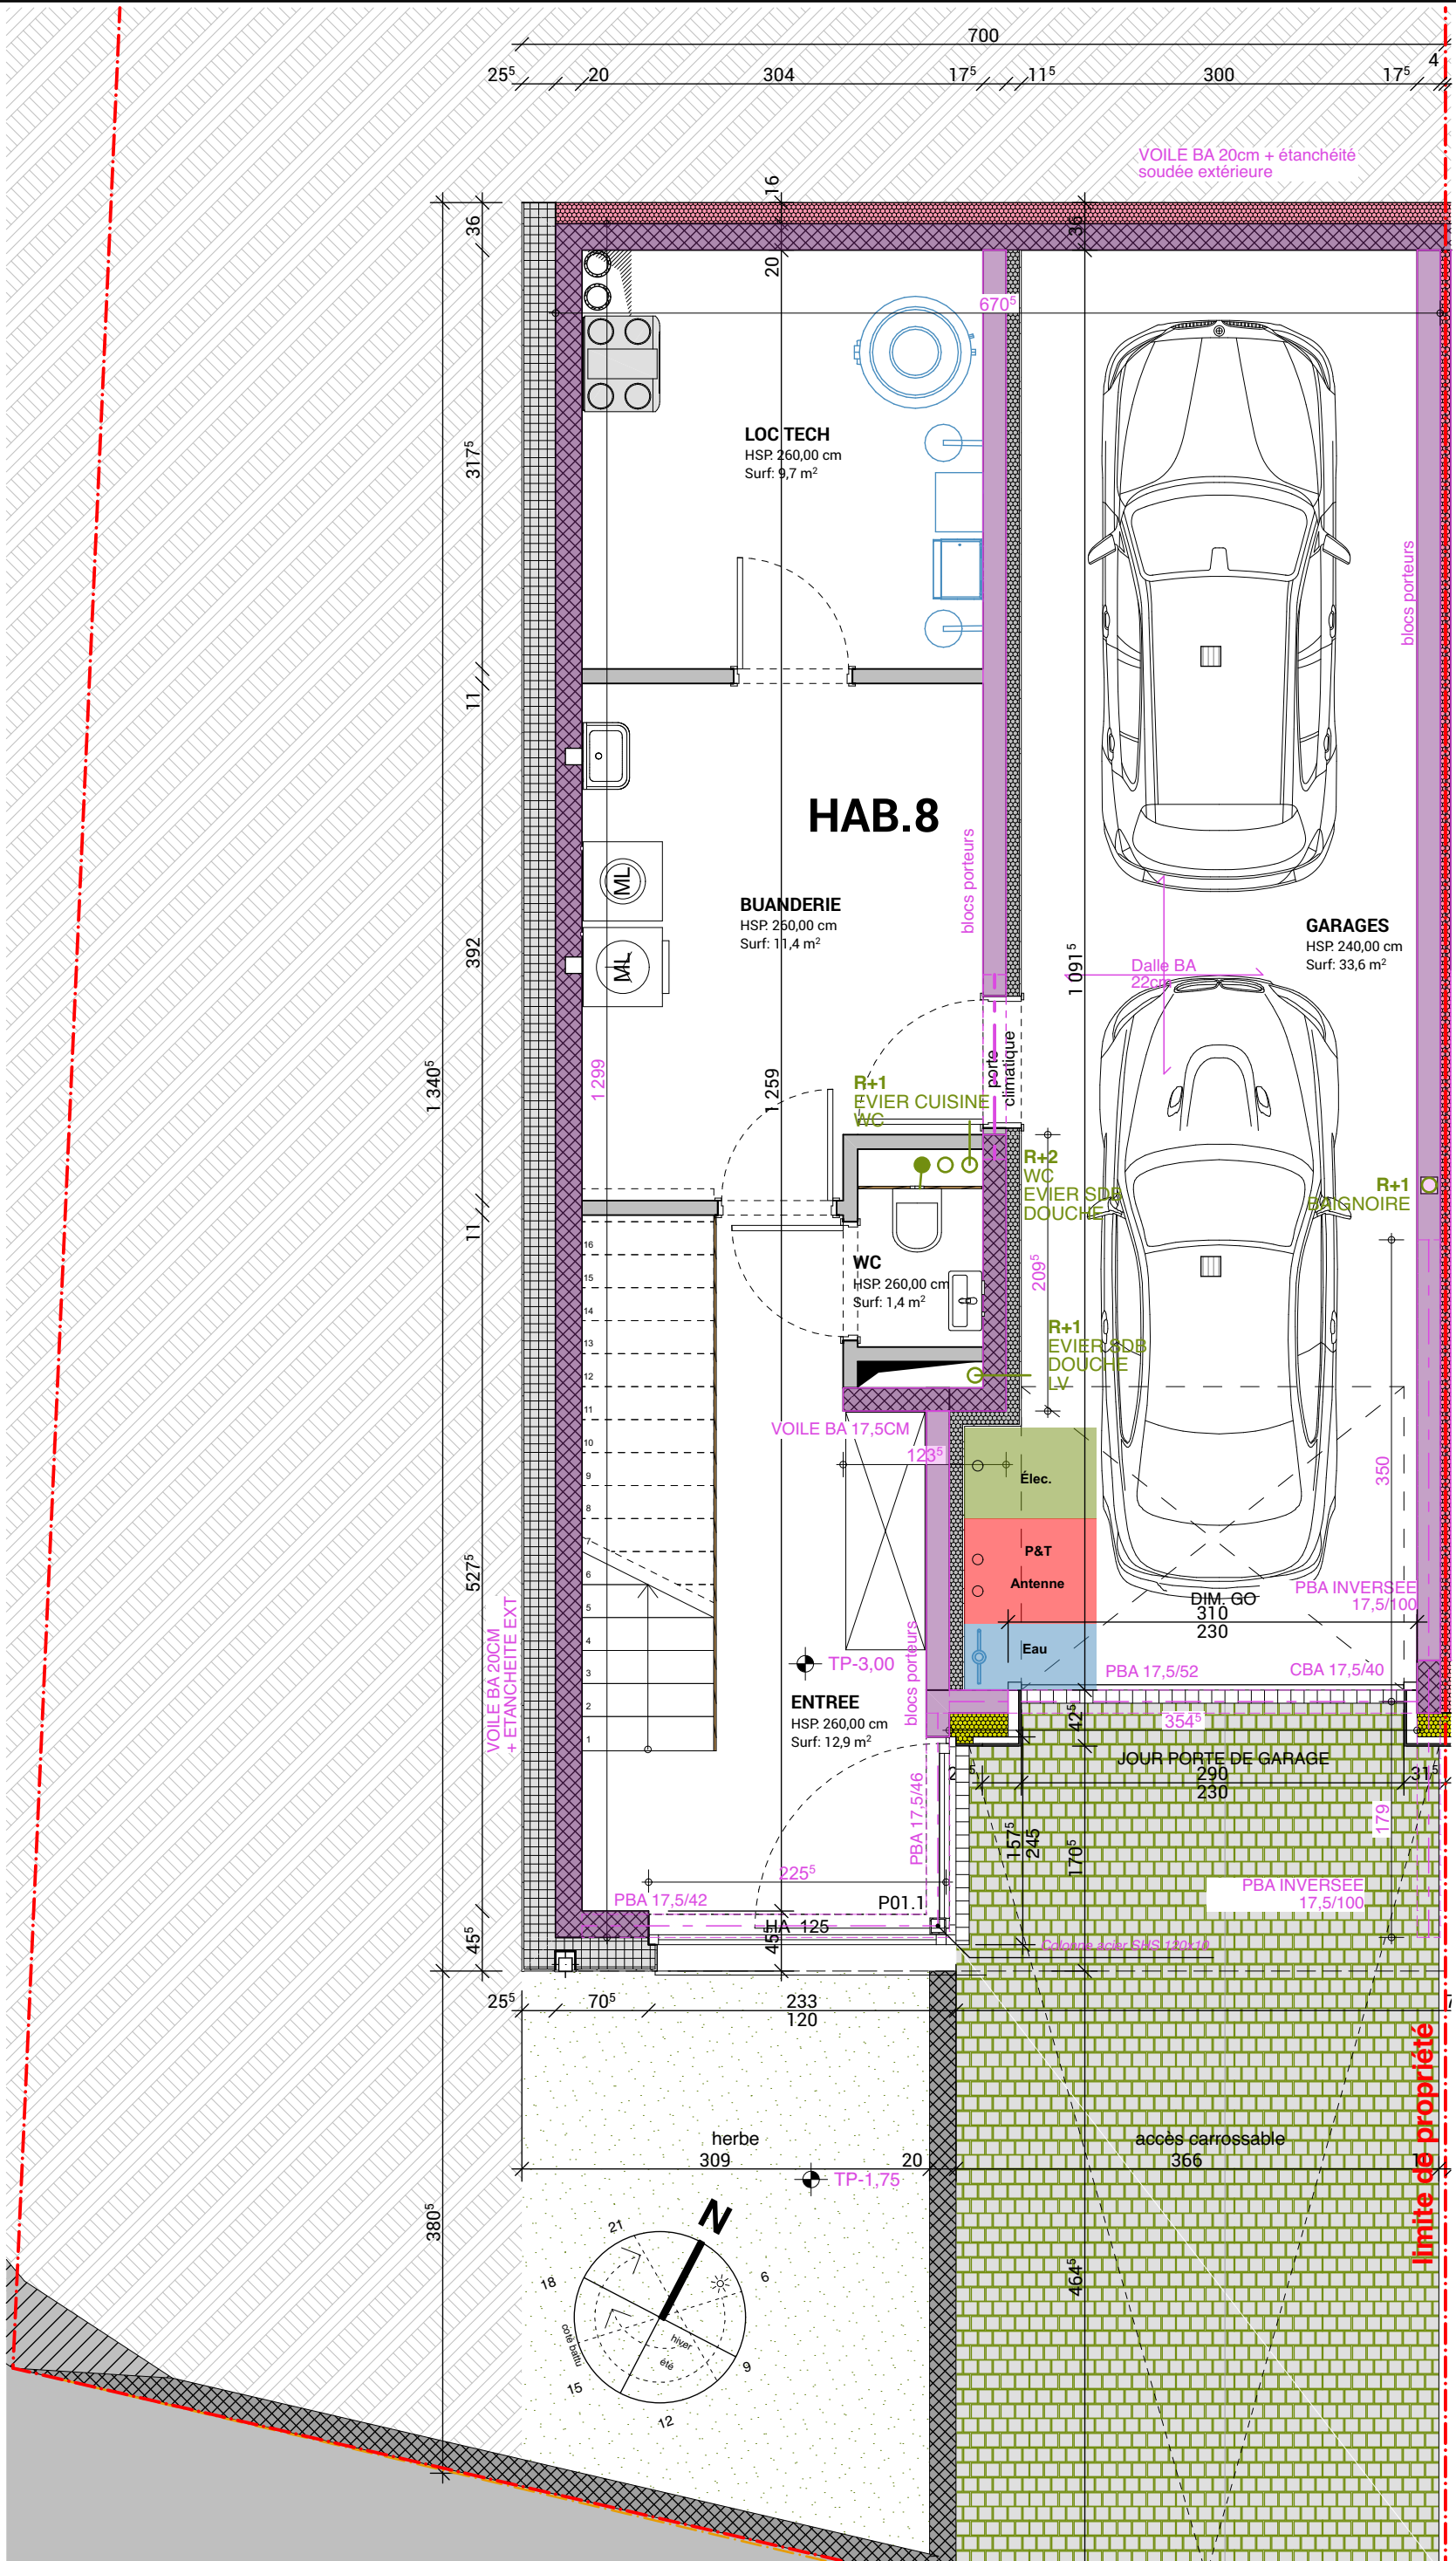
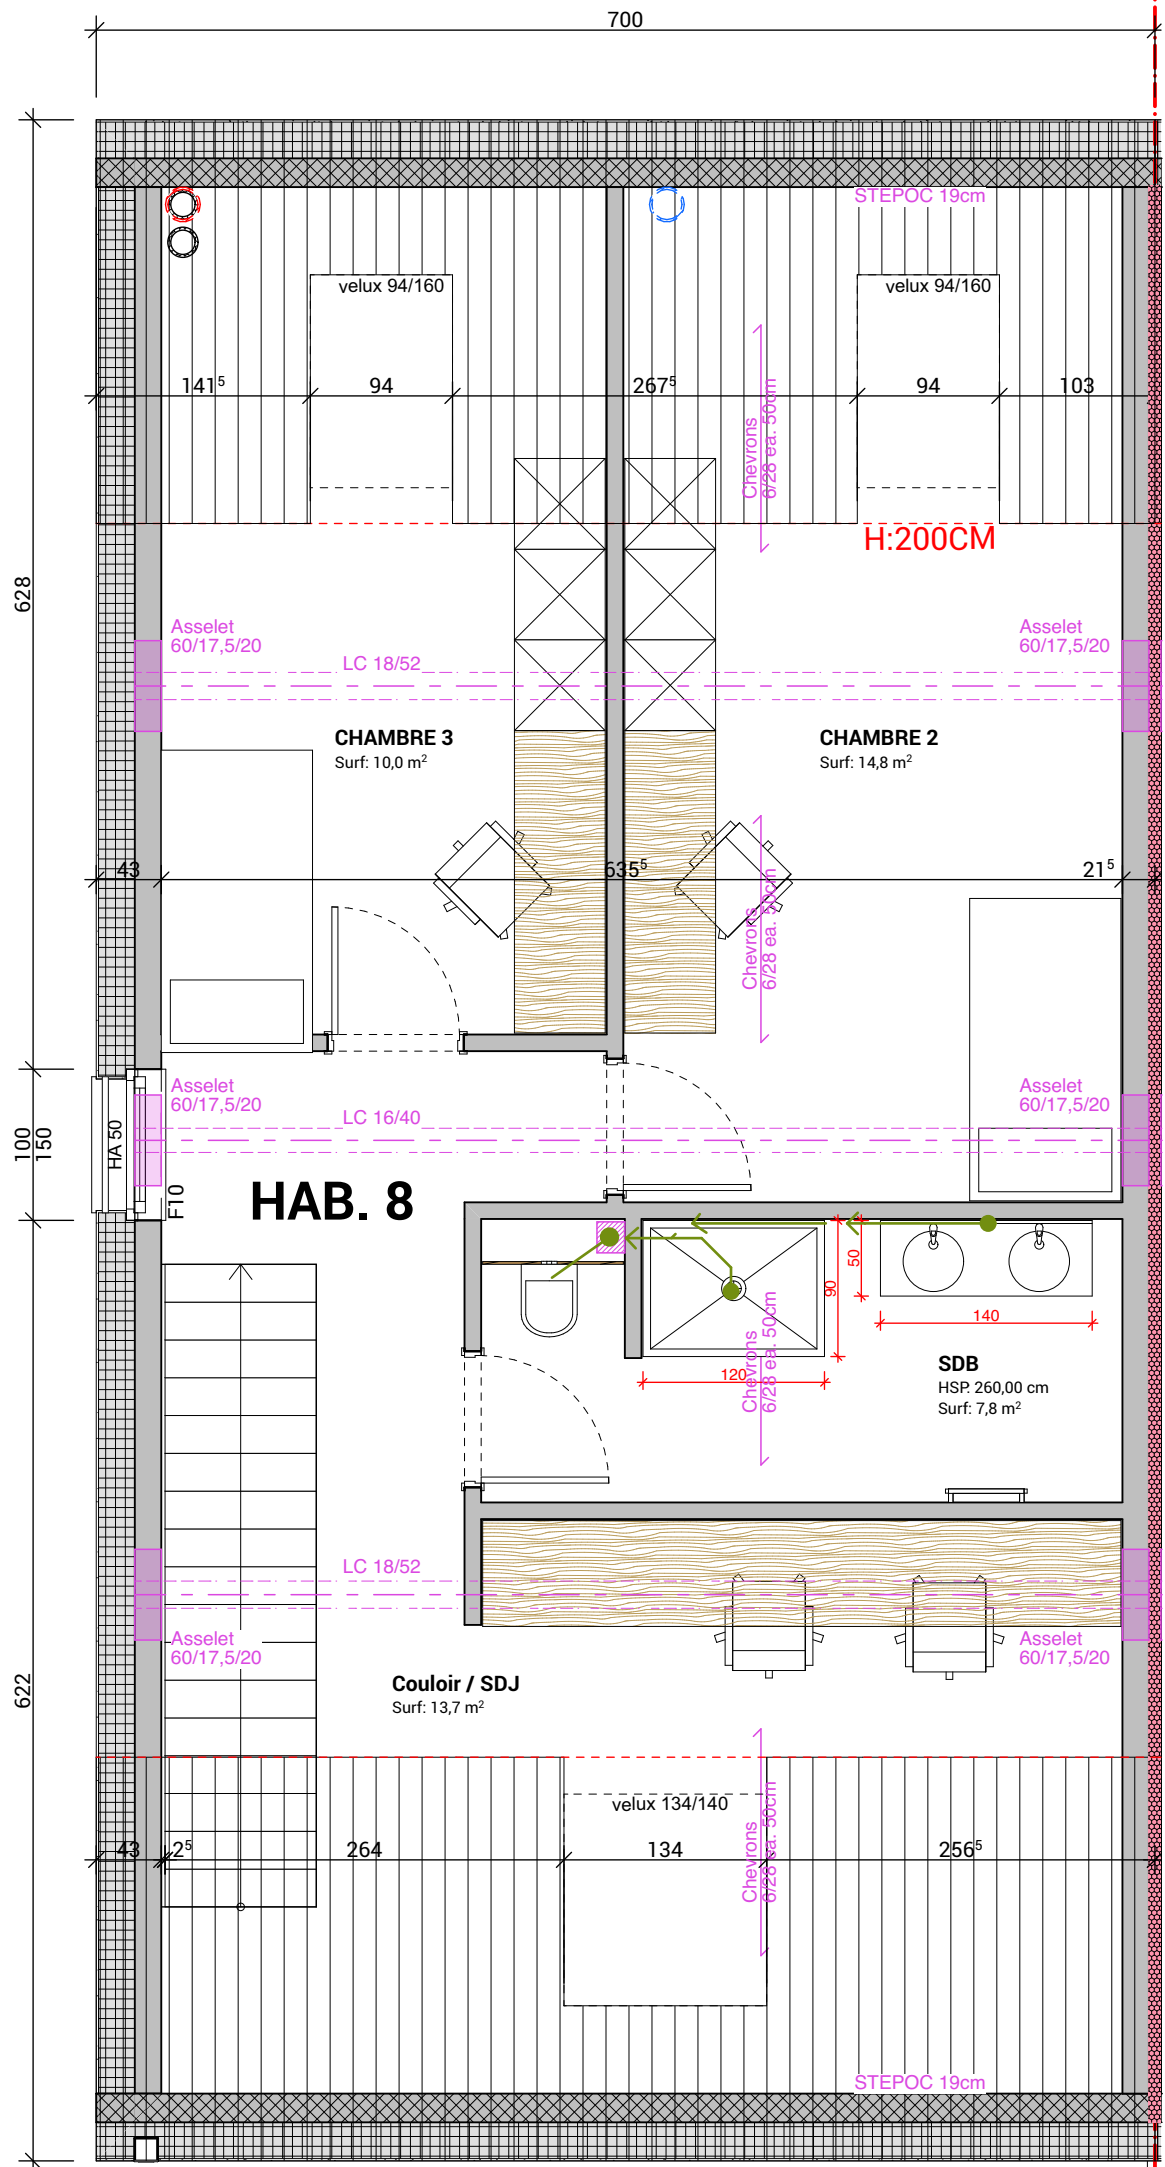
- Contreventement en toiture à prévoir par le charpentier.
- Doubler les pannes-chevrans de part et d'autre des vélux
